### 【固化材変更等 概略系統図】

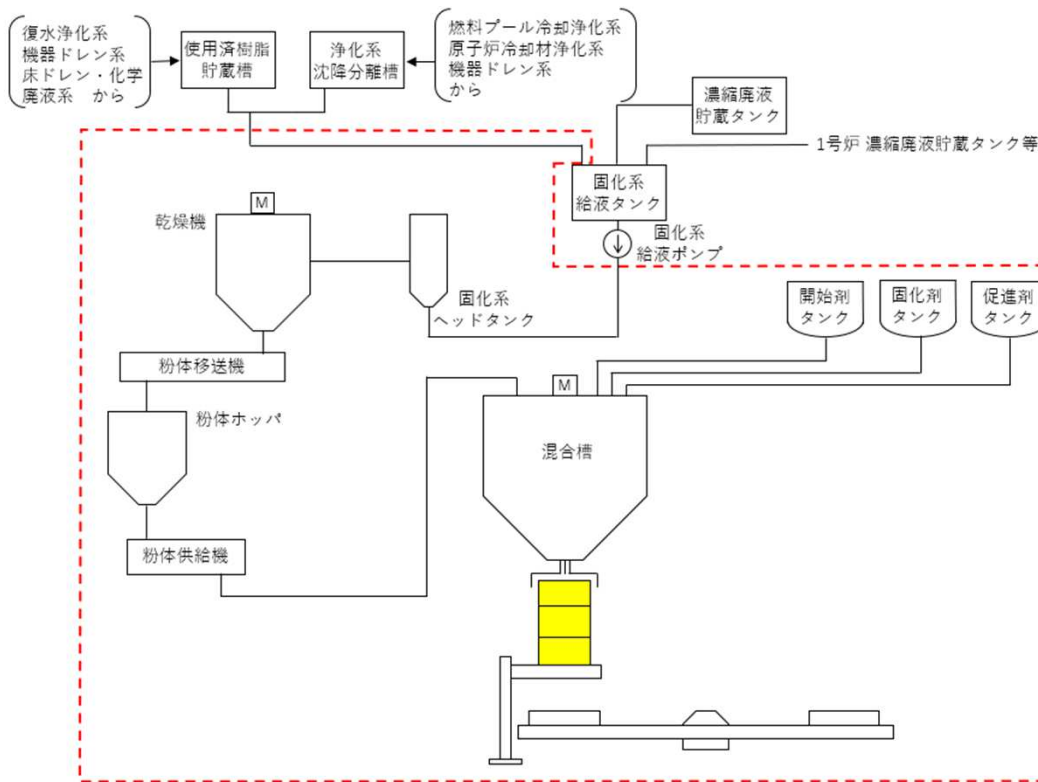
- ① 固体廃棄物処理系のプラスチック固化式固化装置を撤去し、セメント固化式固化装置を設置
- ② 1号機からの配管を撤去し、固化装置の1号機との共用取りやめ
- ③ ろ過脱塩装置（燃料プール冷却浄化系、原子炉冷却材浄化系）から発生する使用済樹脂※<sup>1</sup>、ろ過装置（機器ドレン系）から発生する廃スラッジ※<sup>2</sup>の固化処理を取りやめ、浄化系沈降分離槽※<sup>3</sup>にて貯蔵する
